改善箇所説明図

対策品バキュームポンプモータ

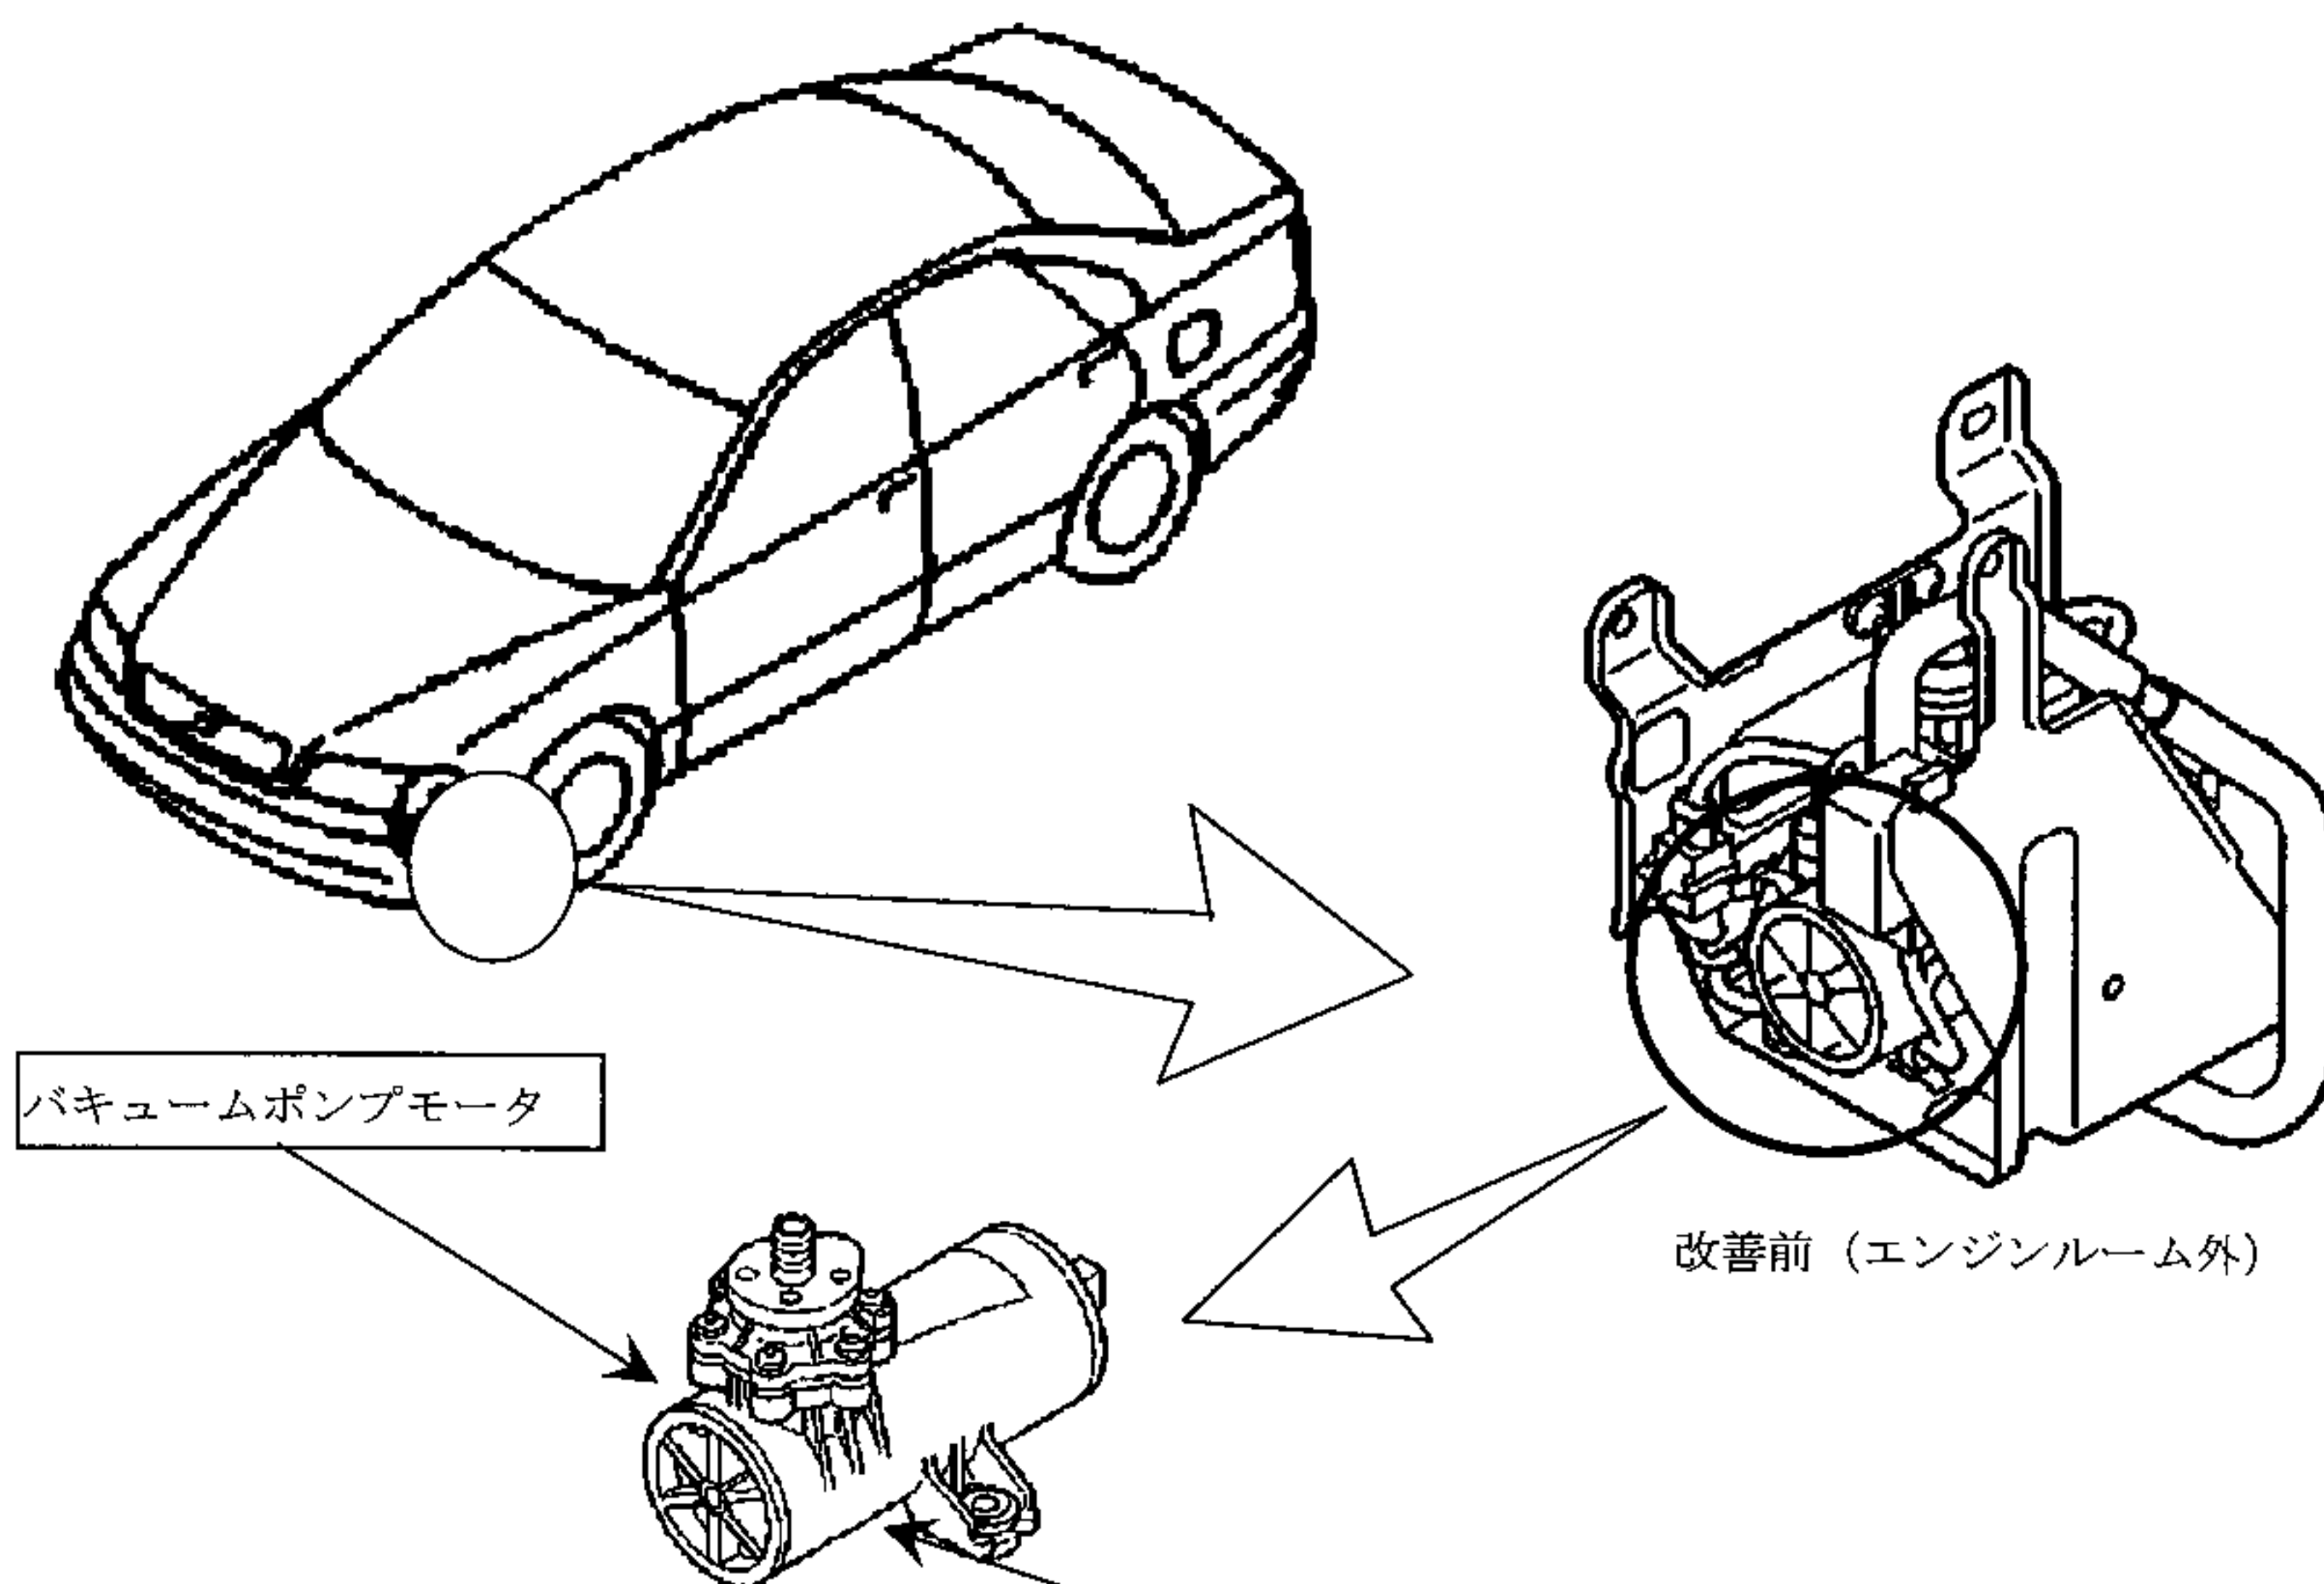
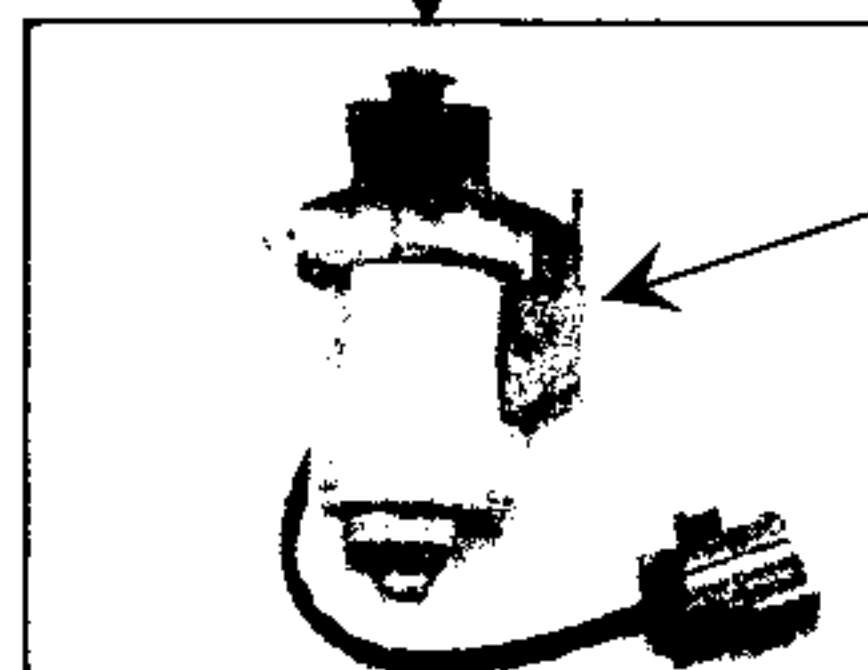
不具合発生箇所

自動変速機搭載車の制動倍力装置の負圧を補助するためのバキュームポンプモータの排気穴の防水性能が不十分なため、雨天走行時等に当該排気穴から当該モータ内部に水が浸入するものがある。そのため、バキュームポンプモータ内部が腐食して当該モータが作動しなくなり、ブレーキ操作に必要な踏力が増大するおそれがある。

改善後の取り付け位置(エンジンルーム内)

全車両、当該バキュームポンプモータの取り付け位置を点検し、エンジンルーム外に取り付けられているものは、防水カバー付きの対策品と交換するとともに、取り付け位置をエンジンルーム内に変更する。またエンジンルーム内に取り付けられているものには、防水カバーを追加する。

識別：作業完了後、バキュームポンプ頭部に黄色ペイントを塗布する。
